Mission régionale d'autorité environnementale

**Avis délibéré de la mission régionale
d'autorité environnementale
Hauts-de-France
sur le projet de parc éolien de l'Épinette à Clary et Marez (59)**

n°MRAe 2018-2710

Figure 1 : carte de présentation du projet extraite de la lettre de demande d'autorisation unique (page 34)

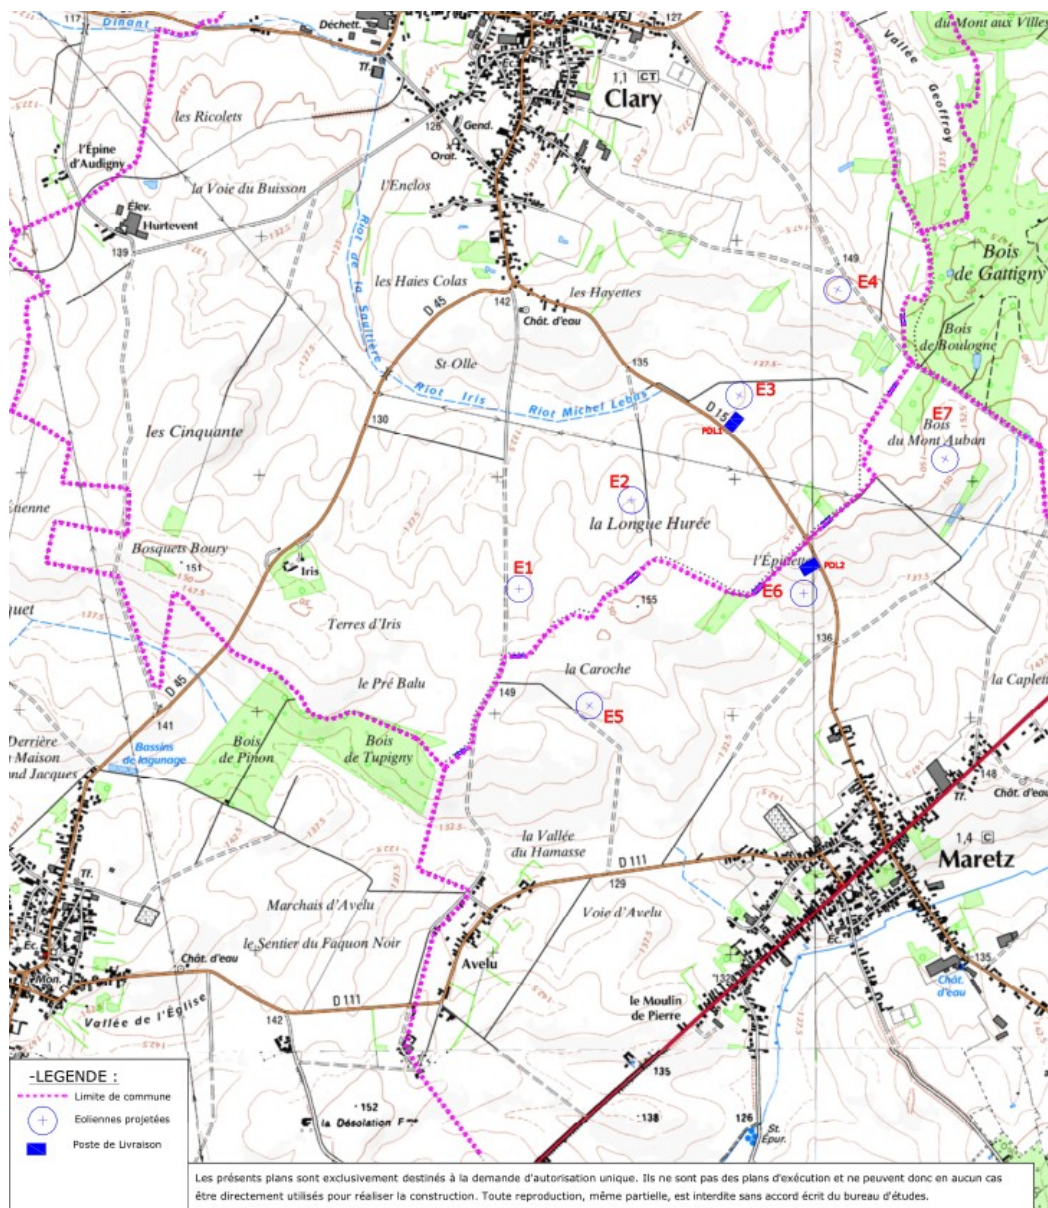
L'axe de développement du projet se situe à proximité du corridor écologique reliant le bois de Gattigny et les bois de Tupigny et Pinon. Les éoliennes E5 et E6 se situant à moins de 200 mètres en bout de pales de l'axe de ce corridor, il y a lieu de considérer que la fonctionnalité de ce corridor pour la faune volante sera diminuée.

L'éolienne E4 se situe sur l'axe du corridor écologique reliant le bois de Gattigny au sud de Clary. Il y a également lieu de considérer que la fonctionnalité de ce corridor pour la faune volante sera diminuée.

De plus, les éoliennes E3, E4, E6 et E7 se situent à moins de 200 mètres en bout de pales de zones importantes pour les chiroptères (zones de chasse, bois ou haies).

Le pétitionnaire a proposé la mise en place d'un bridage adapté aux chiroptères pour les éoliennes E3, E4, E6 et E7. Cette mesure est qualifiée de mesure de réduction, sans que l'évitement consistant en un déplacement des machines n'ait été recherché.

L'autorité environnementale recommande que :

- *l'évitement des corridors écologiques identifiés au diagnostic du schéma régional de cohérence écologique soit recherché et privilégié pour les éoliennes E4, E5 et E6 en les déplaçant, avant que ne soient étudiées des mesures de réduction ou de compensation ;*
- *et, au cas où ce déplacement par rapport à ces corridors ne pourrait être obtenu, soient à minima déplacées les éoliennes E3, E4, E6 et E7 à une distance d'au moins 200 mètres en bout de pales des zones importantes pour les chiroptères (zones de chasse, bois ou haies), conformément au guide Eurobats².*

Figure 2 : carte de l'implantation des parcs éoliens extraite de l'étude paysagère (page 30) ; la zone d'implantation du projet se situe au centre.

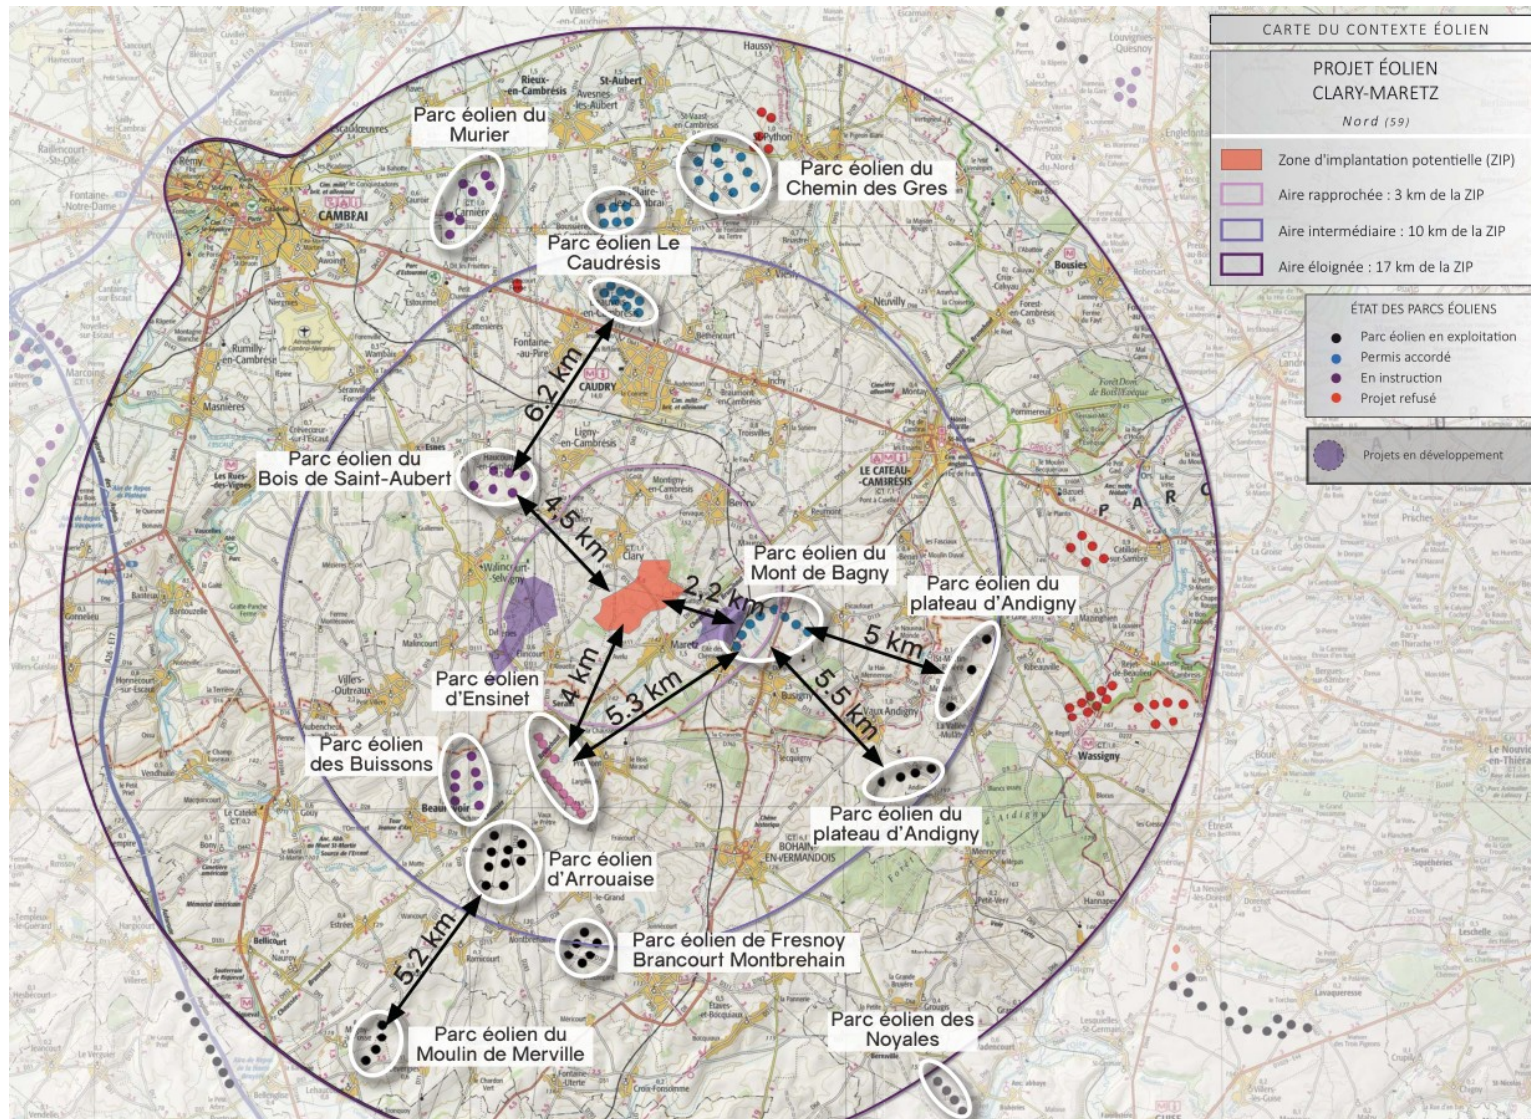
Pour le cimetière de Busigny (PM 48), l'impact est qualifié de faible par l'étude. Bien que les éoliennes du parc projeté ne soient pas les plus proches (les éoliennes du projet du Riot de la Ville sont plus proches), il est à noter que ces éoliennes viendront accentuer la prégnance de l'éolien dans le paysage.

Le cimetière situé au sud-ouest du Cateau-Cambrésis (PM5) propose une large vue sur la vallée de la Selle et le plateau cambrésien. Le projet viendra occuper un espace supplémentaire dans un horizon déjà marqué par l'éolien (parc éolien Mont de Bagny au premier plan, projets de parc éolien de Saint-Souplet, Mont de Bagny II, Riot de la Ville, et Elincourt visibles depuis ce promontoire).

L'étude de saturation conclut (page 317) que la prégnance visuelle du parc est forte sur les bourgs de Marez et Elincourt. Pourtant, elle ne propose pas de mesure permettant d'éviter ou de réduire le phénomène de saturation du paysage.

L'autorité environnementale recommande que le pétitionnaire tire les conséquences de l'étude mettant en lumière la saturation du paysage autour de Marez et Elincourt et propose des mesures d'évitement adaptées ou de réduction de ces impacts.
